**Всемирный форум для согласования правил
в области транспортных средств**

Рабочая группа по пассивной безопасности

Правила № 16 (ремни безопасности)**Предложение по дополнению 3 к поправкам серии 06****Представлено экспертом Европейской ассоциации
поставщиков автомобильных деталей***

Диаграмма 1

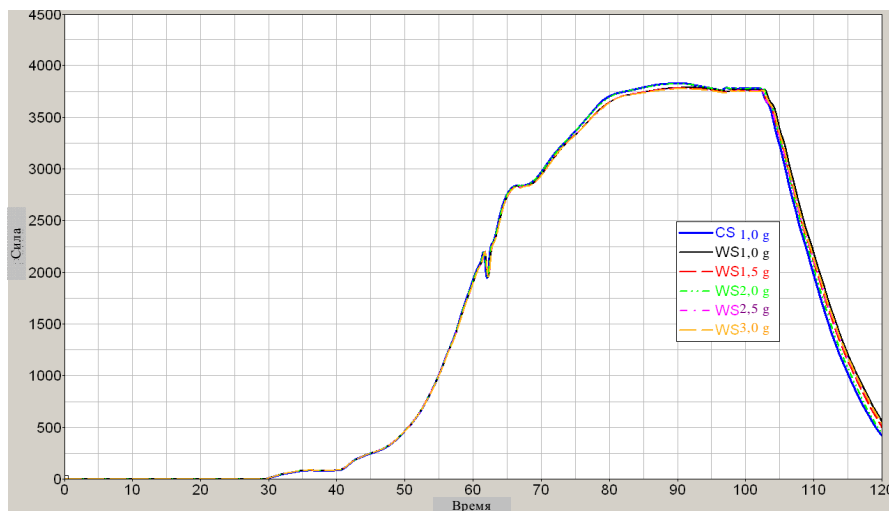
10. Функция чувствительности транспортного средства или чувствительности лямки отключается для осознания ее конкретного влияния на силы, воздействующие на ремень безопасности. Видимый начальный момент воздействия соответствующих сил на ремень в районе плеча не изменяется в зависимости от различных выбранных уровней чувствительности лямки (WS). Кроме того, для удобства ссылки на диаграмме обозначены силы, воздействующие на ремень в верхней части плеча, при чувствительности транспортного средства (CS) в 1,0 g.

Диаграмма 2
Измерение смещения ремня над вытягивающим устройством

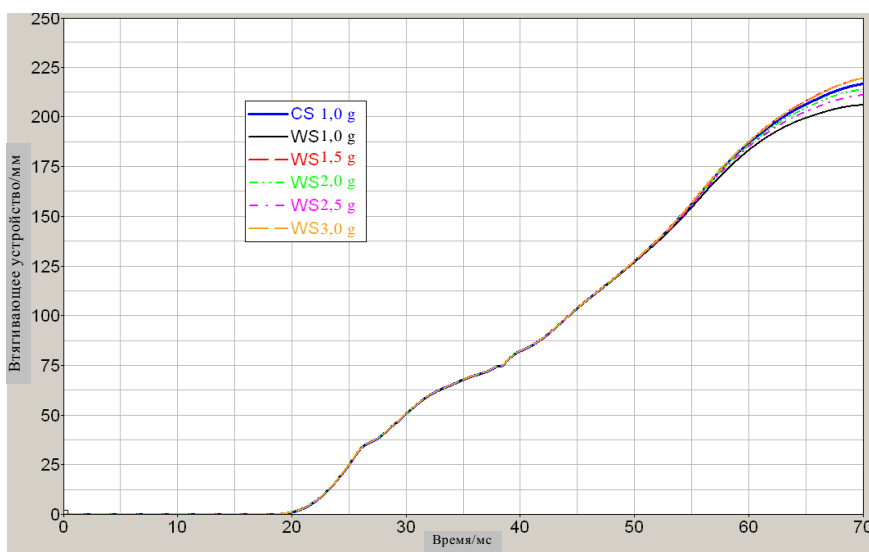
11. На диаграмме 2 обозначено последующее смещение ремня, проанализированное над кожухом вытягивающего устройства и представляющее собой длину, на которую ремень вытягивается с учетом движения пользователя, и в конечном счете максимальное смещение вперед. Изменение, видимое после 55 мс, зависит от удерживающей системы (задействование подушки безопасности, а также подушек безопасности, защищающих от соприкосновения с внутренними частями и т.д.). Можно продемонстрировать, что различные степени чувствительности – в данном случае чувствительность ремня порядка 3,0 g – не влияют на изменение показателей движения пользователя.

Диаграмма 3
Сила воздействия сил на ремень в районе плеча с учетом фактора времени
при чувствительности ляжки 2,0 g и 3,5 g

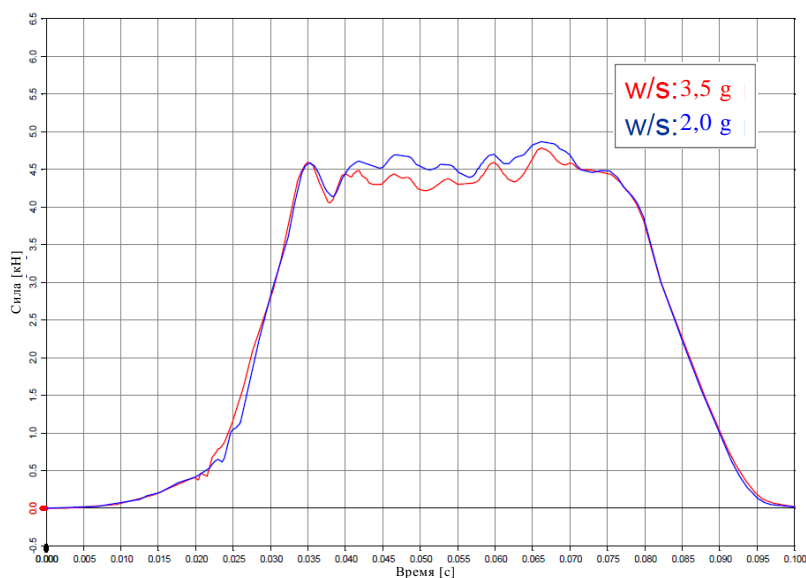
13. На диаграмме 3 показаны силы, воздействующие с течением времени на ремень в районе плеча, в частности, при чувствительности ремня на уровне 2,0 g и 3,5 g. Сколь-либо явных различий не наблюдается.
